**Conseil économique et social**

**Forum mondial de l'harmonisation
des Règlements concernant les véhicules**

**Accord de 1958 – Examen de propositions en suspens
d'amendements à des Règlements existants, soumises
par les Groupes de travail subsidiaires du WP.29****Proposition de complément 5 à la série 02 d'amendements
au Règlement n° 117 (Pneumatiques – Résistance
au roulement, bruit de roulement et adhérence)****Communication du Groupe de travail en matière de roulement
et de freinage***

Figure 1
Explication de la nomenclature relative à l'indice d'adhérence du pneumatique

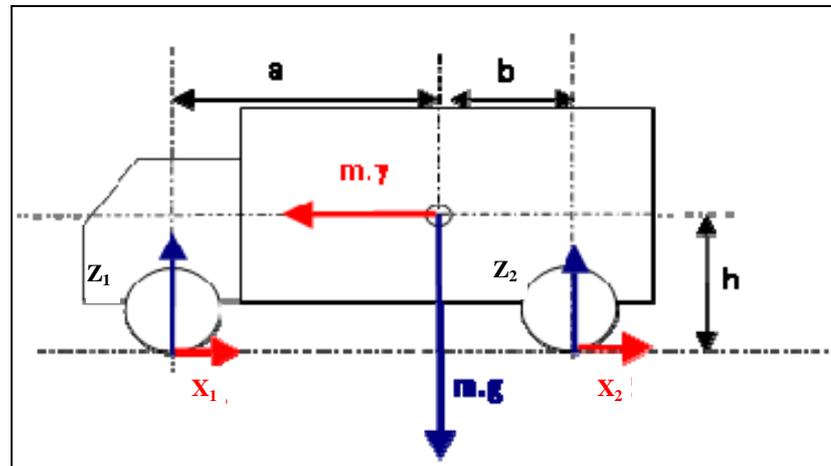
Configuration Conf.1: pneumatiques à contrôler sur les deux essieux	<i>Indice relatif d'adhérence sur sol mouillé</i> = $\frac{\text{BFC(T)}}{\text{BFC(R)}}$
Configuration Conf.2: pneumatiques à contrôler sur l'essieu avant et pneumatiques de référence sur l'essieu arrière	<i>Indice relatif d'adhérence sur sol mouillé</i> = $\frac{\text{BFC(T)} [a + b + h \cdot \text{BFC(R)}] - a \cdot \text{BFC(R)}}{\text{BFC(R)} [b + h \cdot \text{BFC(T)}]}$
Configuration Conf.3: pneumatiques de référence sur l'essieu avant et pneumatiques à contrôler sur l'essieu arrière	<i>Indice relatif d'adhérence sur sol mouillé</i> = $\frac{\text{BFC(T)} [-a - b + h \cdot \text{BFC(R)}] + B \cdot \text{BFC(R)}}{\text{BFC(R)} [-a + h \cdot \text{BFC(T)}]}$

N. B. Lorsque “h” n'est pas connu avec précision, les valeurs les plus défavorables suivantes s'appliquent: 1,2 pour la configuration Conf.1, et 1,5 pour la configuration Conf.3.
